第5回 矢作ダム堰堤改良技術検討委員会

委員会資料

平成22年3月19日

2 第4回委員会での指摘と対応

【樹林の変遷】

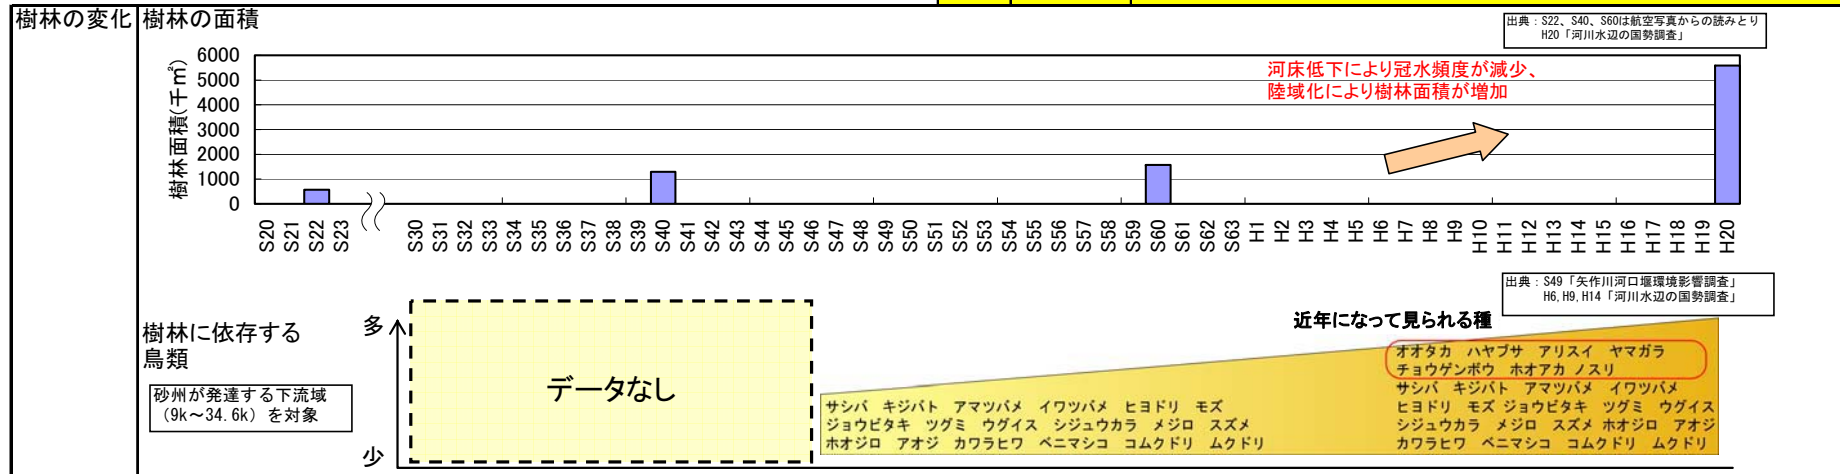
7 | 昭和40年から約50年が経過し、矢作川の河川環境も変わってきている。昭和40年代の環境に戻すことにより、これにより失われるマイナス面の評価も必要である。

- 平成年代に入ってから大幅に樹林面積が増加し、これに伴い樹林に依存する鳥類が増加しており、オオタカ、ハヤブサ、アリスイ、ヤマガラ、チョウゲンボウ、ホオアカ、ノスリ等が近年になって見られるようになった。
- 昭和40年代は砂河川で樹林がほとんどなく、これに近づけることで、現在みられる鳥類等の減少(マイナス)の可能性が考えられる。
